**TEKNOLOGISK
INSTITUT**

ENER LOT 10 & ENTR LOT 6

**CHRISTIAN GRØNBORG NICOLAISEN,
ERIK HVIRGEL HANSEN**
TEKNOLOGISK INSTITUT, ENERGI OG KLIMA
CENTER FOR ENERGIEFFEKTIVISERING OG VENTILATION

Hvorfor er SFP_{int} tvivlsom

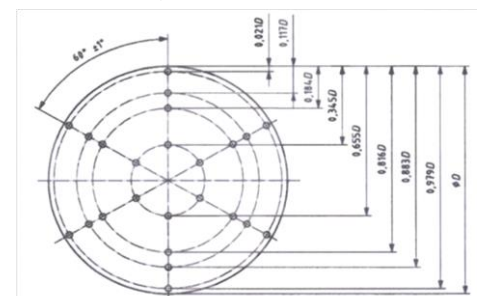
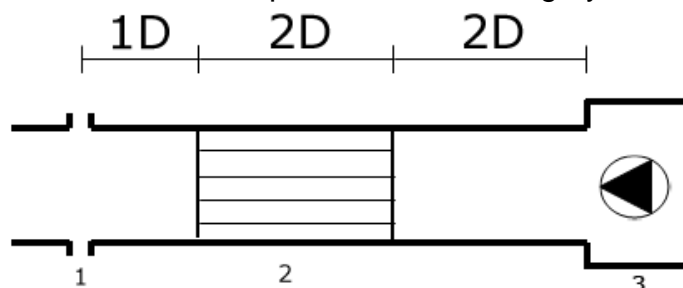
- SFP_{int} er en usikker og normalt meget for lav værdi for aggregatets energiforbrug da den beror på to størrelser der ikke er muligt at opmåle i praksis:
 - Det interne tryktab inkl. systemtryktabet "casing" der ikke kan måles (over udvalgte komponenter)
 - Ventilatorens effektivitet (ikke målbar installerede, kun idealiseret opmåling).

- Normalt opmåles tryk med lange tilløbsstrækninger / mange punkter med kendt retning
- Normalt opmåles ventilator under idealiseret forhold
 - Enkeltkomponenternes katalog tryktab/ effektivitet kan tillige ikke anvendes

DK forslag - omskrivning af SFP_{int}

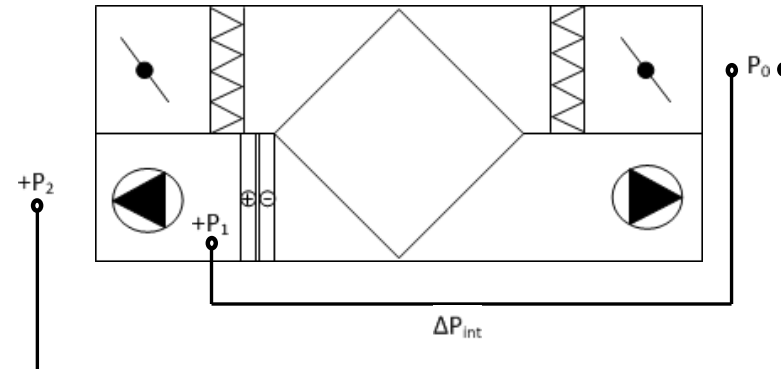
- SFP_{int} er kun beskrevet med ord i forordningen;

- Omskrives denne formel fremgår det, at SFP_{int} rent faktisk kan beskrive, hvilket kanaltryk ΔP_{ext} er til rådighed

- Forskellen mellem intern og ekstern SFP udelukkende er et spørgsmål om hvor meget tryk der medtages

- Således er der meget lille forskel mellem intern og ekstern SFP der ved omskrivning beskriver det samme. Ved at lade ventilationsanlægget blæse til det fri, hvor Δp_{ext} er lig 0 bliver SFP_{int} lig med SFP_{ext}.

- Som vist er udtrykkene det samme teoretisk, men i praksis forholder det sig dog anderledes. Så hvorfor ikke Bruge SFP ekstern
